COMMISSIONE TECNICA PNRR-PNIEC

**Oggetto: [ID\_VIP 8434] Progetto per impianto agrivoltaico denominato "FICURINIA" con potenza in immissione pari a 240,50 MW formato da cinque lotti, con relativo collegamento alla rete elettrica, sito nei Comuni di Castel di Iudica (CT) e Ramacca (CT)**

### Richiesta di integrazioni

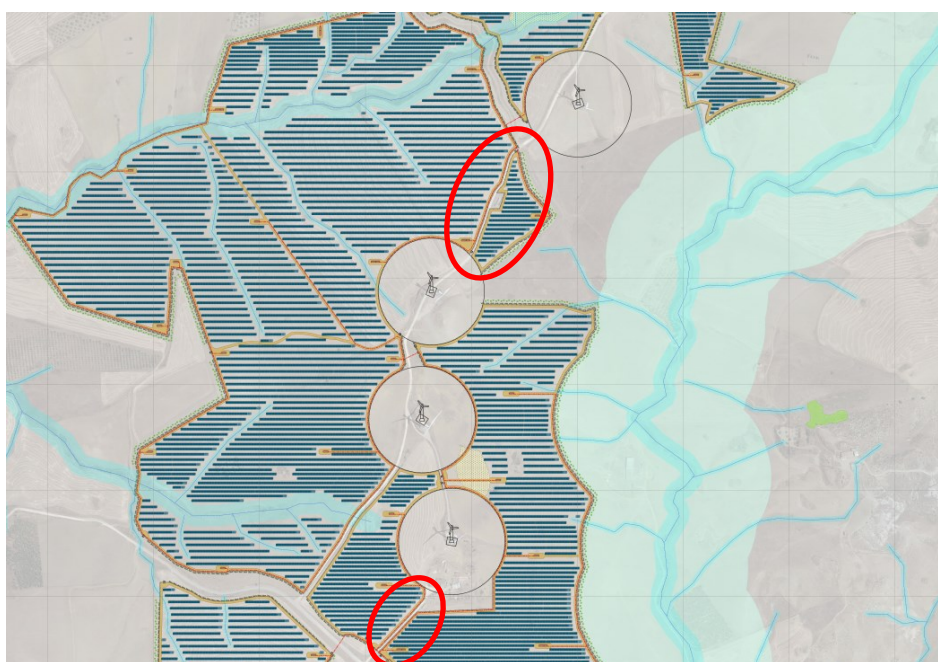
ambientale per i procedimenti regionali e nazionali; in particolare si chiede di aggiornare la situazione allo stato attuale in ragione del progressivo incremento della presenza di impianti fotovoltaici sul territorio, peraltro in combinazione con impianti eolici. Si richiede inoltre di analizzare la problematica relativa al passaggio all'interno dell'area di progetto dei caviddotti di connessione dei progetti regionali in corso di autorizzazione<sup>3</sup>. Tale valutazione va fatta in maniera particolare per il progetto con ID 9221, considerando anche le aeree di sovrapposizione con gli aerogeneratori e con gli spazi di cantiere.

- 5.b.** sulla base di quanto esposto al punto precedente, andrà valutata una rimodulazione del layout di progetto tale da poter rendere possibile la dismissione degli aerogeneratori nelle vicinanze oppure delle attività di cantiere nel caso di rewamping di progetti esistenti. Si richiede quindi di mantenere una fascia buffer pari a 10m rispetto di rispetto alle strade di collegamento agli aerogeneratori esistenti, arretrando la recinzione e la relativa fascia di mitigazione (vedasi esempio sottostante);
